Sur le DATA Center CAMPUS iA de Fouju (77)

Synthèse de l'avis d'AQUI' Brie

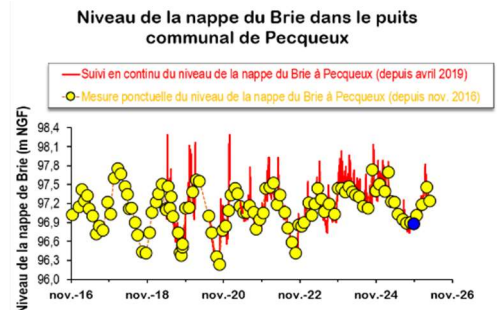
- Ces mesures ont été effectuées en septembre 2025, un contexte de relatives basses-eaux : les suivis piézométriques réalisés par AQUi' Brie à 8 km du projet (graphique ci-contre) montrent que les niveaux de sept-octobre 2025 sont relativement bas par rapport aux 11 dernières années ;

Localisation des cuves enterrées de fioul/HVO (en noir) sur la carte de profondeur de la nappe du Brie

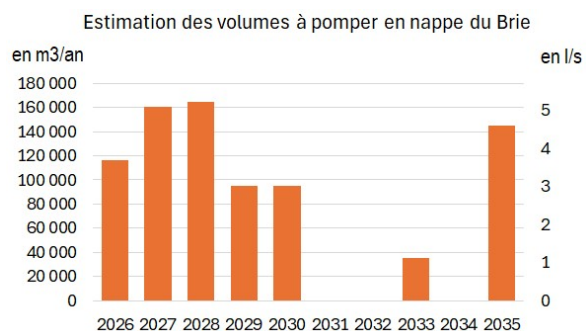
Le projet prévoit un dispositif de secours composé de 216 cuves enterrées et 613 cuves aériennes de fioul d'huile végétale hydrotraitée (HVO) pour un total de **31 269 tonnes**. La superposition de la carte de profondeur de la nappe du Brie déduite des quelques mesures piézométriques avec la localisation des cuves enterrées de fioul de la phase 1 montre **un risque que dans le quart nord-Ouest, les cuves de fioul, ainsi que de récupération des eaux pluviales et d'extinction d'incendie se retrouvent à proximité immédiate de la nappe**. En cas de pollution de la nappe de Brie, une partie des eaux partirait vers l'installation de stockage de déchets (REP) de Fouju jouxtant le CAMPUS IA où une tranchée drainante isole le site des eaux de la nappe de Brie. Il convient de s'assurer que les hydrocarbures sont recherchés sur les piézomètres au Brie de l'installation de stockage de Fouju.

D'après l'étude d'impact, aucun prélèvement n'est prévu dans la nappe du Brie en phase d'exploitation. **N'y-a t-il pas un risque que la nappe du Brie doive être abaissée en permanence à l'issue de la phase travaux ?**

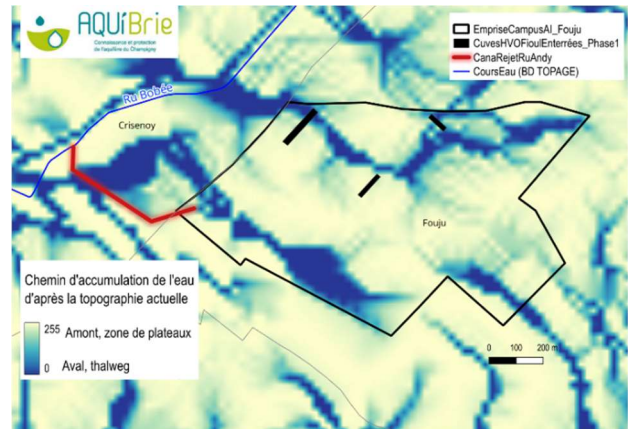
naturel actuel), **les eaux pluviales du datacenter seront refoulées jusqu'au ru via une conduite enterrée** longeant l'autoroute, à l'aide d'une pompe. Il est prévu un clapet anti-retour pour éviter que le ru d'Andy en charge ne puisse remonter sur le site, sachant que le point de refoulement est à quelques mètres de la station d'épuration du campus (carte en page 45 de l'étude d'impact). Parmi les simulations d'inondation effectuées, **nous n'avons pas vu un scénario panne de la pompe de refoulement survenant un jour d'orage sur sol saturé** (comme nous l'avons connu du 9 au 12 octobre 2024). **Est-ce que cela impacterait la station d'épuration de Campus AI voisine du point de refoulement ? L'autoroute voisine ?** Est-ce qu'un groupe électrogène et une réserve de carburant est prévue en cas de défaillance du réseau électrique ?

Carte des écoulements de surface d'après la topographie actuelle, les zones en bleu symbolisent les axes d'écoulements naturels : la canalisation de refoulement des eaux pluviales de Campus iA (en rouge) doit passer sous une légère dépression du terrain naturel avant de rejoindre le ru d'Andy. Le débit de refoulement ne devra pas dépasser 80 l/s,

Figure 27 : plan de localisation des cuves

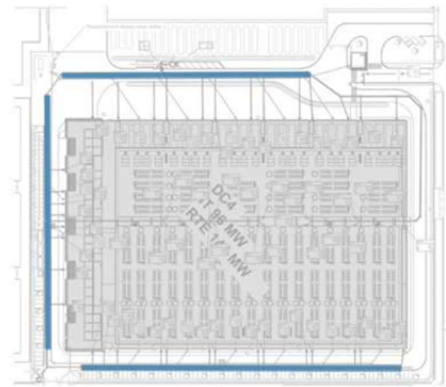
- A quelle température arrivent les eaux d’extinction d’incendie dans ces cuves, avec quels risques de dégradation sur les mastics d’étanchéité ?
- A la demande du Service départemental d’incendie et de secours (SDIS), le bassin du Campus (10 293 m³ d’après la page 145 des annexes) sera équipé d’une aire d’aspiration comprenant des raccords pompiers afin d’être utilisée comme réserve supplémentaire d’eau (page 140 de l’étude de danger du DC1). Cela signifie-t-il que le SDIS pense d’expérience que le volume du réseau de défense incendie pourrait se révéler insuffisant ? Si les pompiers devaient avoir recours dans l’urgence à ces 10 293 m³ supplémentaires, comment seraient gérées ces eaux polluées dont le volume dépasse la capacité des cuves ?

Figure 207 : Localisation des 2 piézomètres de surveillance de l'ISDND de Veolia interceptés par le projet en phase 3

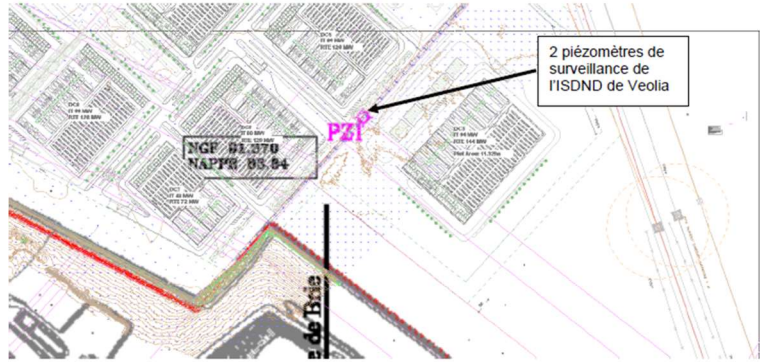
- Toujours dans ce secteur Est, et contrairement à la mesure en page 281 de l'étude d'impact, **nous recommandons de conserver les piézomètres au Brie et au Champigny de Veolia et d'en poursuivre le suivi de manière conjointe, d'autant qu'ils ne se situent pas au droit d'un bâtiment.**
